# Projet éolien de Roc'h Glaz

Commune de Plougras (22)

Réponses aux consultations

##### Cartographie des contraintes aéronautiques relatives au volume de protection associé aux procédures de vols aux instruments de l'aérodrome de Landivisiau

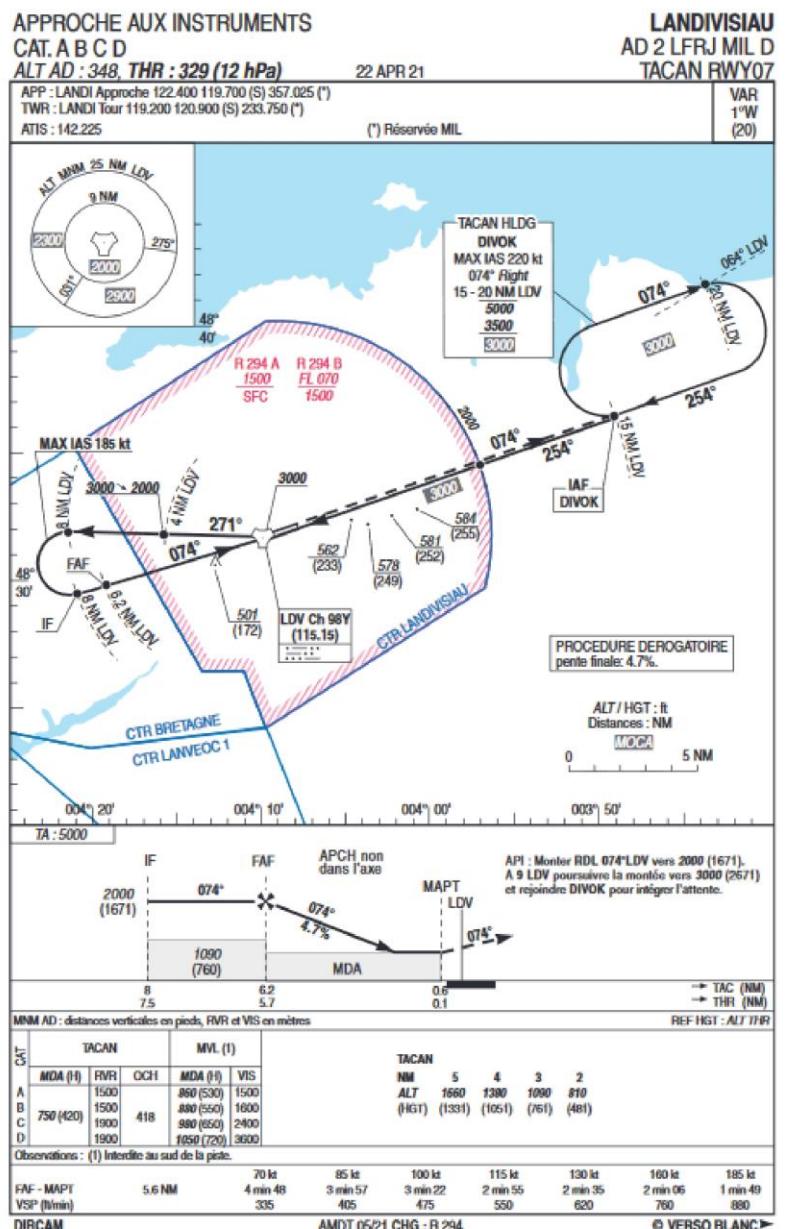
Du point de vue des contraintes aéronautiques, le projet s'inscrit dans le volume de protection associé aux procédures de vols aux instruments de l'aérodrome de Landivisiau et impacte en particulier l'altitude minimale de secteur (MSA) de 2300 pieds, d'au moins l'une d'elles (cf. annexe). Cette altitude, définie à l'intérieur d'un cercle de 25 nautiques de rayon centré le moyen de radionavigation de la procédure (le TACAN dans ce cas) ainsi que dans une zone tampon de 5 NM de large, a pour vocation d'assurer une marge de franchissement réglementaire de 300 mètres au-dessus des obstacles, **ce qui limite ces derniers à l'altitude sommitale de 401 mètres NGF**.
